Objet : Enquête publique sur la modification du PLU de Roquebrune-Cap Martin

Veillez trouver ci-dessous les observations et l'avis de l'ASPONA, association agréée pour l'environnement au plan départemental, concernant le projet de modification du PLU de Roquebrune-Cap Martin en lien avec la ZAC Cœur de Carnolès.

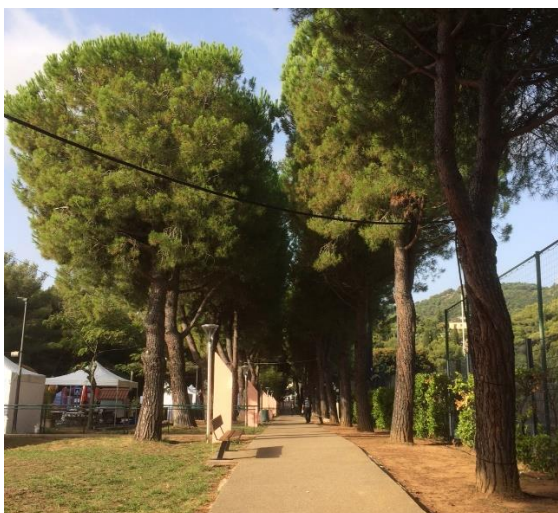
Dans sa rédaction actuelle, cet article prévoit que « *les espaces libres seront traités en espaces verts de pleine terre [et que] cette surface doit être au moins égale à 20% de la superficie totale*

du terrain. ». Or cette disposition contredit celle prévue dans le plan de masse tel qu'arrêté par un jury en mai 2019, suite à un concours d'architectes, ainsi que les prescriptions fournies aux opérateurs – candidats à l'appel à projets pour le « macro-lot » lancé à l'automne 2020. Elles stipulent que 30% de la surface doit rester en pleine terre dans le « macro-lot ». A noter que ce taux répond à une demande répétée de l'ASPONA depuis 2017 et a été reprise dans l'appel d'offres lancé par la SPLA et validé par les services de l'Etat.

Dès lors, l'ASPONA insiste pour que l'article UB13 soit complété par un paragraphe spécifique formulé de la façon suivante : « ***Par exception en secteur UBb, dans le cadre d'une opération d'aménagement, la surface des espaces libres traités en espaces verts de pleine terre doit être au moins égale à 30%*** ».
